**Věc: Elektrizace trati vč. PEÚ Brno - Zastávka u Brna, 2. etapa**

Vysvětlení/ změna/ doplnění zadávací dokumentace č. 5  
ve smyslu § 98 a § 99 zákona č. 134/2016 Sb., o zadávání veřejných zakázek, ve znění  
pozdějších předpisů (dále jen „ZZVZ“)

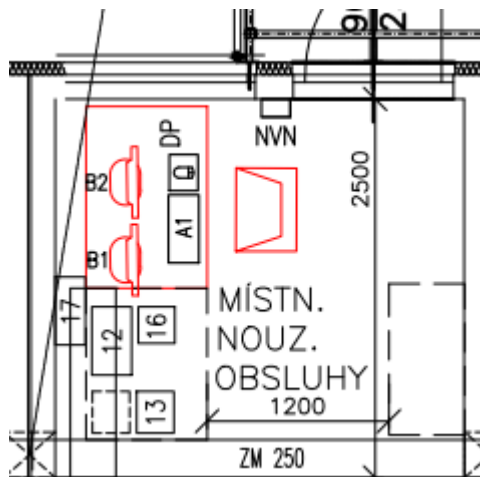
Dle ZD a dispozičního schématu se předpokládá vybudování (mimo jiné) místnosti nouzového ovládání žst.:

K dispozičnímu schématu chybí legenda popisu jednotlivých prvků. Pol.č. 40/41 předpokládáme využít pro servisní a diag. pracoviště, které se předpokládá umístit v místnosti technologie. Pracoviště JOP se v tomto PS dle ZD nepředpokládá. Článek 2.12 „Vnitřní kabelizace“ se zmiňuje o pracovišti JOP.

- Dle uvedeného článku 2.9 se předpokládá nouzové ovládání ve formě horkých záloh. Z tohoto důvodu žádáme zadavatele o vysvětlení/prověření uplatnění položek VV č. 43/44.
- Žádáme zadavatele o vysvětlení/prověření, jaké vybavení místnosti nouzové obsluhy se v rámci tohoto PS předpokládá.

a) Po ověření zadavatelem byly položky č. 43 a č. 44 (kódy položek) 75B311, 75B317 zrušeny bez náhrady. Viz příloha.

b) Místnost nouzové obsluhy bude sloužit jako náhradní řídící pracoviště v případě poruchy DOZ. Vybavení místnosti dle směrnice SŽ PO-01/2021-GR.
